PROJET DUMONT

Étude d'impact sur l'environnement et le milieu social

Réponses aux questions et commentaires
du ministère du Développement durable,
de l'Environnement, de la Faune
et des Parcs du Québec
reçus le 11 mars 2013

JUILLET 2013
111-15275-01

Figure 1 – Répartition annuelle des accidents

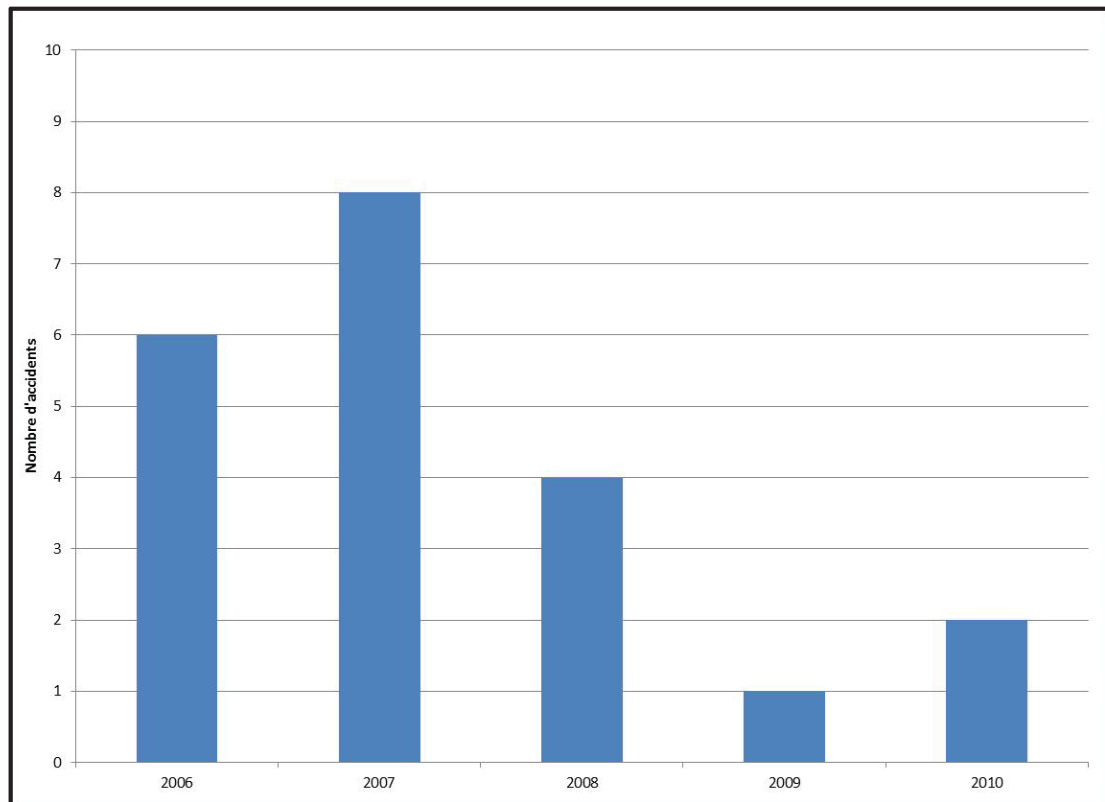
Sur le tronçon analysé, 21 accidents se sont produits sur la période de 5 ans. La figure 1 illustre la répartition annuelle des accidents sur la période étudiée. Les deux tiers des accidents sur le tronçon étudié sont survenus en 2006 et en 2007.

Figure 2 – Localisation des accidents

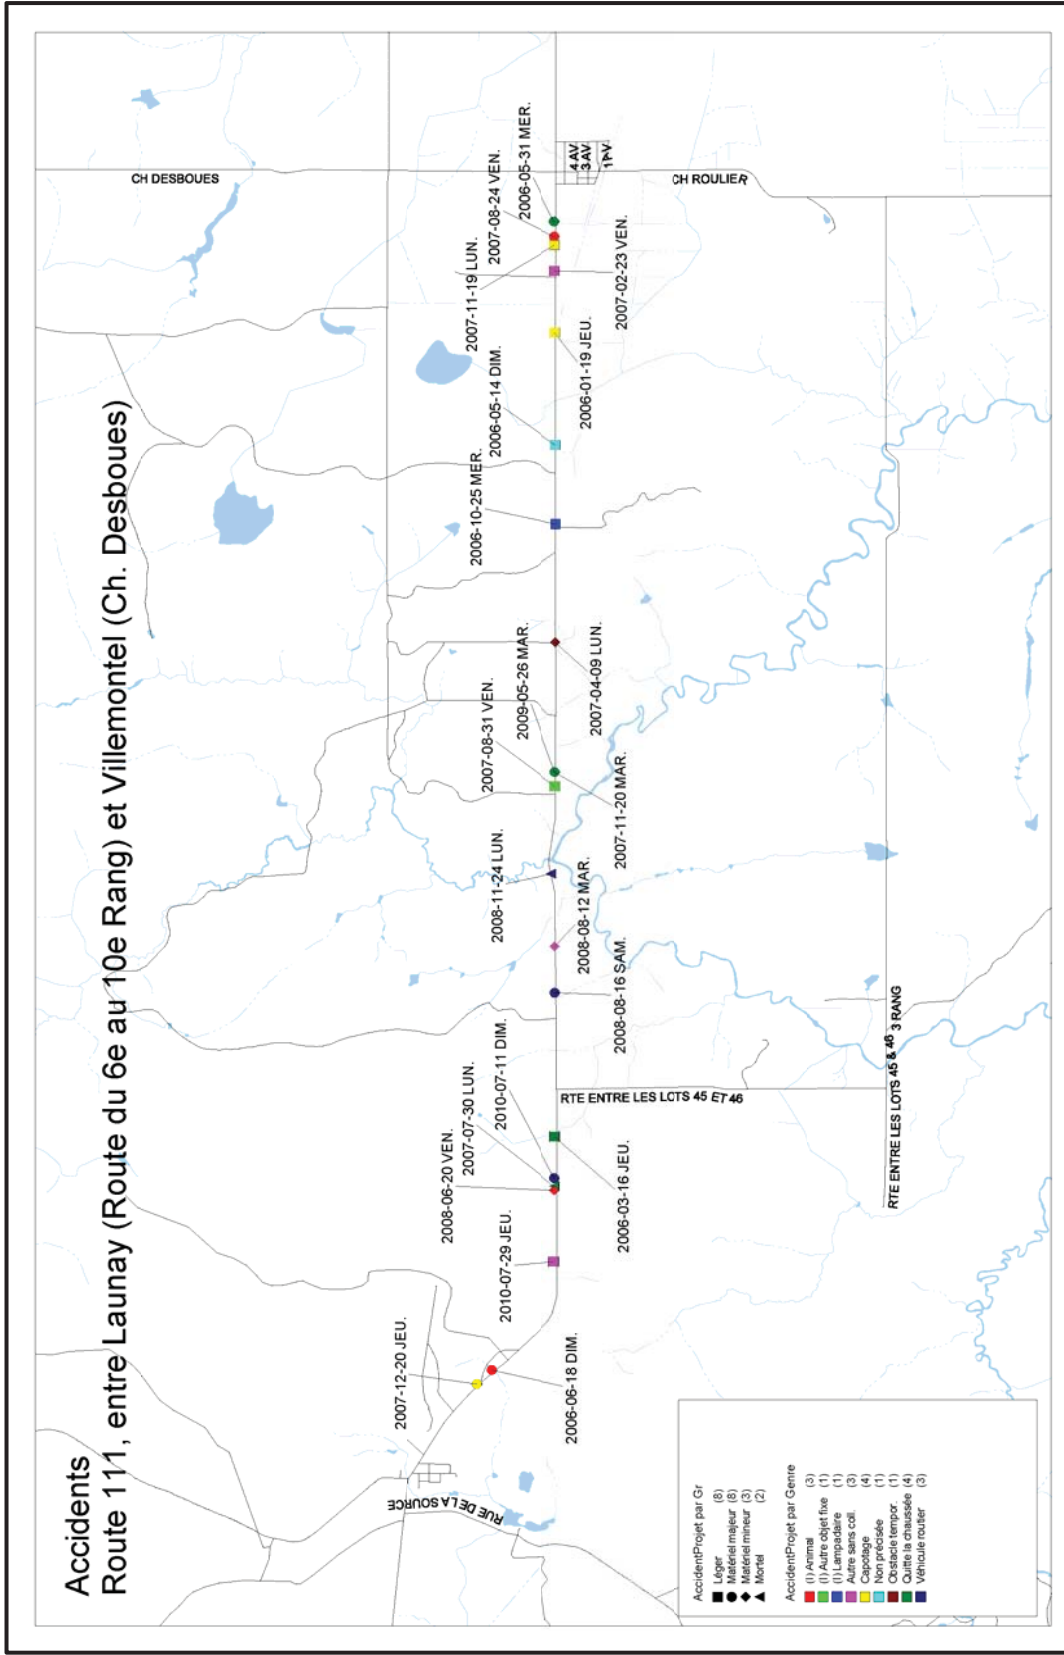
La figure 2 illustre la localisation des 21 accidents.

Figure 3 – Gravité des accidents sur la route 111 dans le secteur Villemontel-Launay

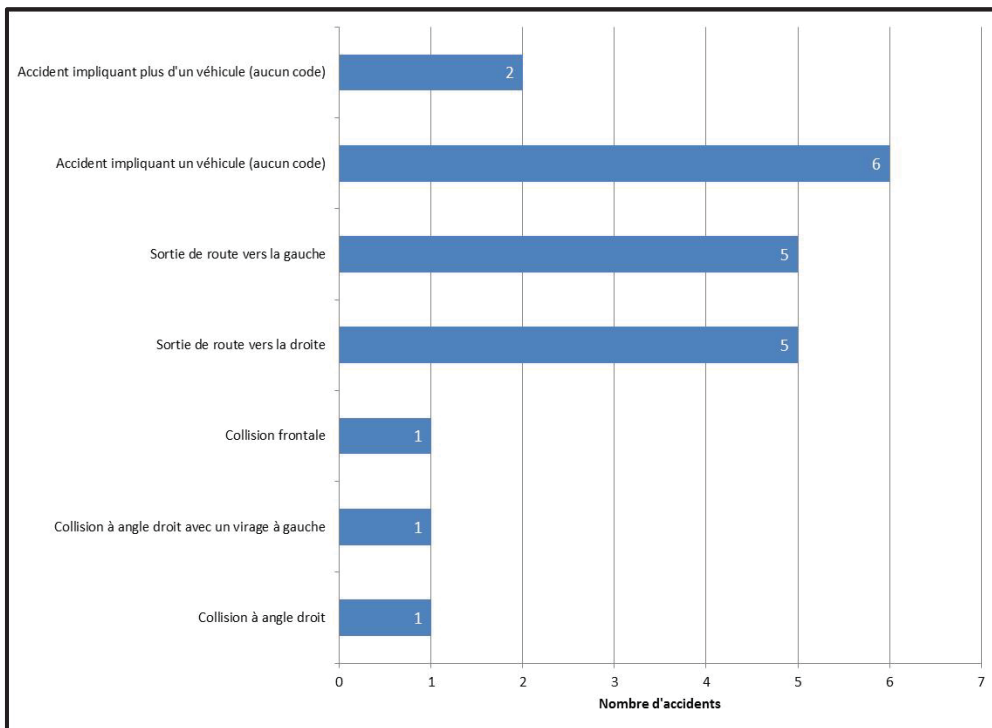
La figure 3 présente la gravité des accidents. Plusieurs accidents ayant eu lieu sur la route 111 ont causé des blessés et deux accidents ont été mortels.

COPYRIGHT © Ausenco Limited			
PROJECT No	2280	SCALE	1:20000
DRAWING No	2280-0000-G-101	SIZE	A1
		REV	E

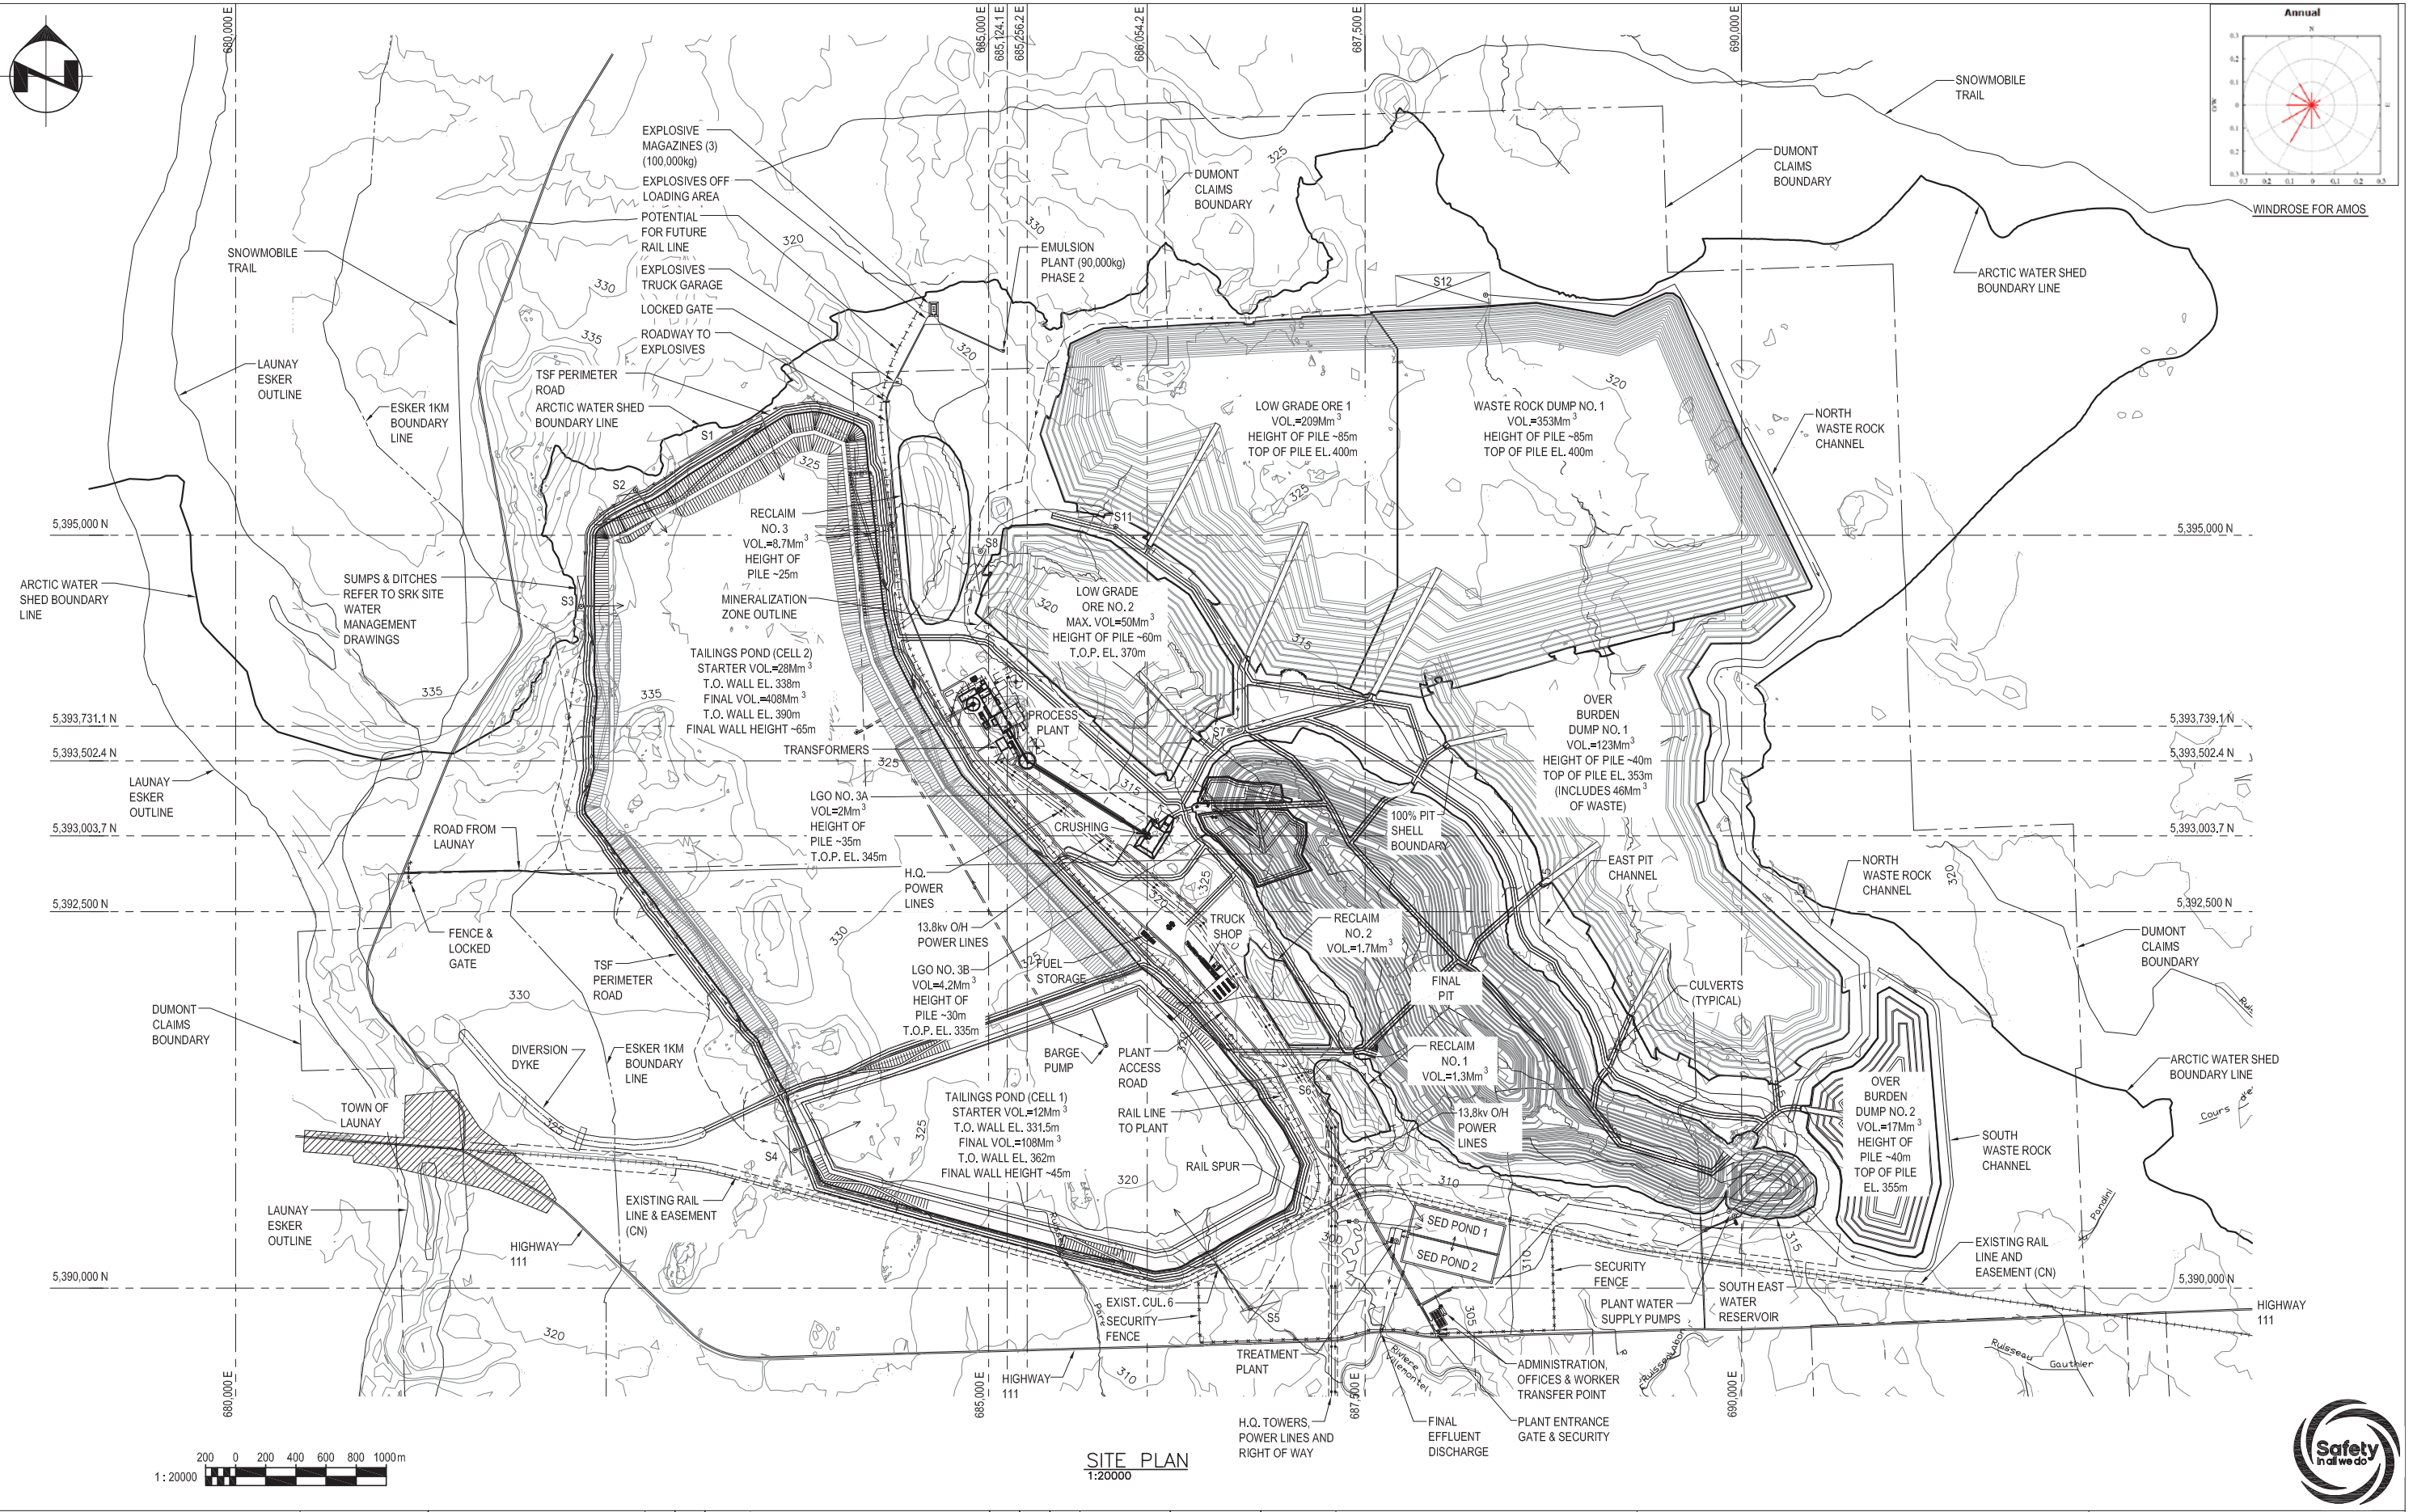
Le dessin 2280-0000-G-101 montre aussi quelques modifications additionnelles :

- modification de l'emplacement des bassins de sédimentation de l'usine de traitement des eaux;
- déplacement de segments de clôture de la propriété, du côté sud;

- considérant les modifications à la gestion des eaux dans le réservoir aménagé dans la partie sud-est de la fosse, le bassin d'eau de procédé au concentrateur (ÉIES, section 5.4.2) sera de dimension et volume très réduits. Sa nouvelle configuration est montrée au dessin 2280-0000-G-102 (annexe 1); des détails du plan de gestion des eaux révisé sont présentés à la section 1.7;

- ce même dessin montre aussi un emplacement modifié pour le chargement du concentré, qui sera effectué au nord du concentrateur plutôt que de son côté ouest. Une petite antenne ferroviaire additionnelle sera nécessaire pour permettre le chargement de wagons;

- l'acquisition récente de cinq claims par RNC dans le secteur nord-est (dessin 2280-0000-G-101) de la propriété (ÉIES, section 5.4.1) a permis la modification des limites de la propriété minière;

- l'emplacement de l'usine de mélange des explosifs au nord de la propriété a été revu pour implanter un entrepôt (détonateurs et amorces) près de l'emplacement initialement prévu, et localiser l'usine de mélange à environ 500 m plus à l'est.
